Auditoría Técnica

Central Termoeléctrica Punta Catalina

Auditoría Técnica - Entregable no. 1

Informe SL-016716
Final
19 mayo 2022
Project A14529.001

Figura 3-13 [EDA18]— Infiltración de agua del calentador de aire de la unidad 2

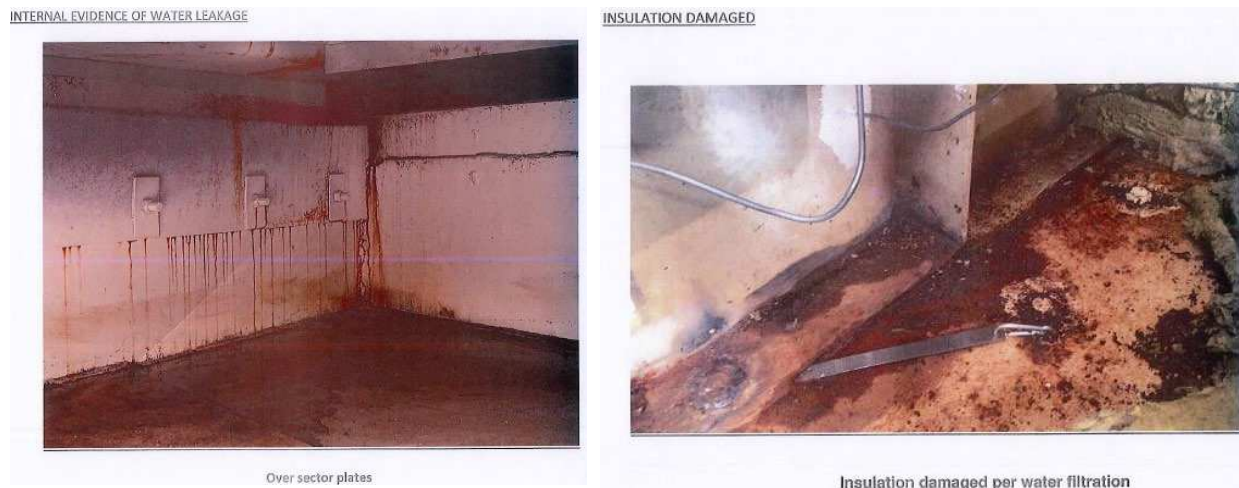
AQCS y los ventiladores ID. También puede crear puntos fríos que promueven la condensación ácida y la corrosión. La expulsión de aire caliente de la salida de aire está a temperaturas >600°F y representa un peligro para el personal. El informe indicó que la soldadura del sello estaba en progreso, pero no proporcionó ninguna información sobre si se implementaron todas las reparaciones o si se siguieron las instrucciones del OEM. Si no se implementaran las reparaciones, esto conduciría a una degradación continua del equipo.

Punta Catalina Unit 1 Performance Test Report Comments

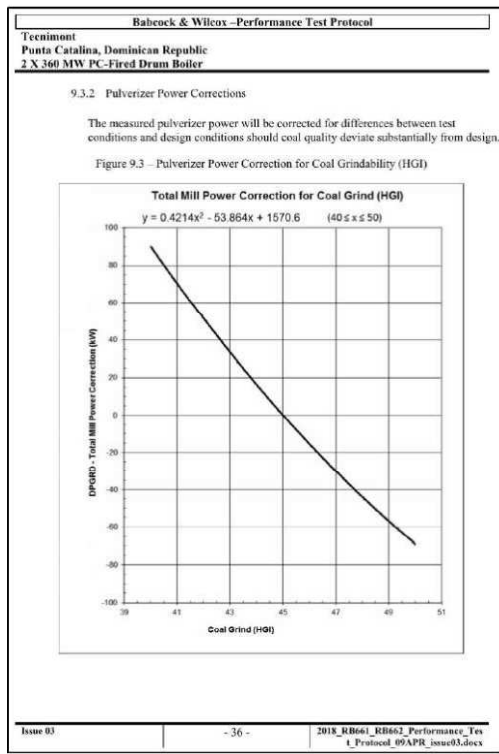
Report pg. 3 - The report summarizes the contract guarantees including: Net Unit Output, Net Unit Heat Rate, NO_x, SO₂, Particulate, AQCS Lime Consumption. S&L's comments are as follows:

1. The guarantees also include Minimum Load and Noise. A minimum load test was conducted separately on September 3, 2019 by McHale and they submitted a test report. The only guarantee to be met at minimum load is that net power output must not exceed 128.7 MW. The unit achieved 124.043 MW and the guarantee was passed. To S&L's knowledge, noise testing has not been performed.
2. Boiler Efficiency is an equipment guarantee only, not a contract guarantee. Therefore, it should be excluded from the McHale summary table.
3. The SO₂ emission guarantee was changed in the final contract. The initial SO₂ emission guarantee was ≤ 900 Mg/Nm³ and the final is guarantee is ≤ 400 Mg/Nm³ as shown in the summary table.
